长沙磁浮快线运营期2023年车辆备品备件采购项目

答疑的回复

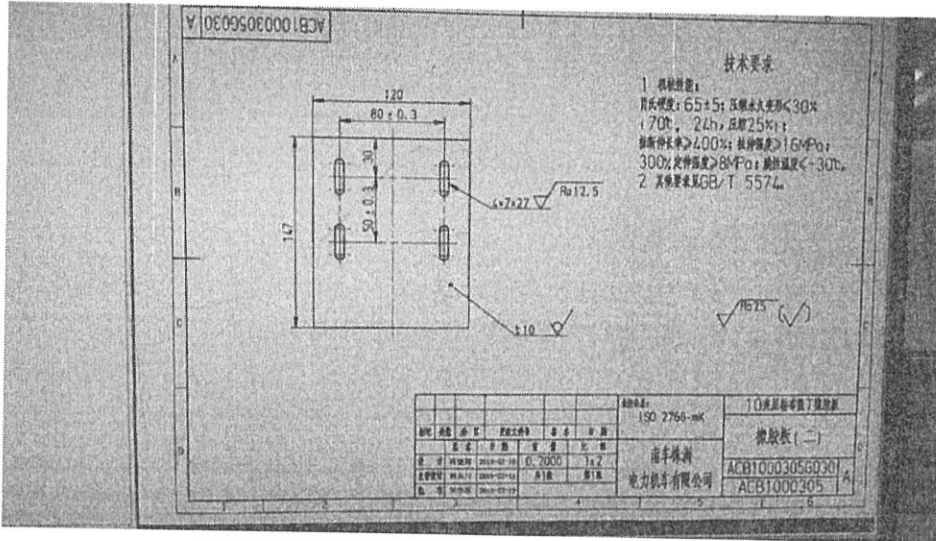
问题 2：序号 2、物资名称：橡胶板（一）、规格型号：橡胶板、技术参数：10mm 厚夹层粘布氯丁橡胶板，需要橡胶板尺寸或图纸？

答：
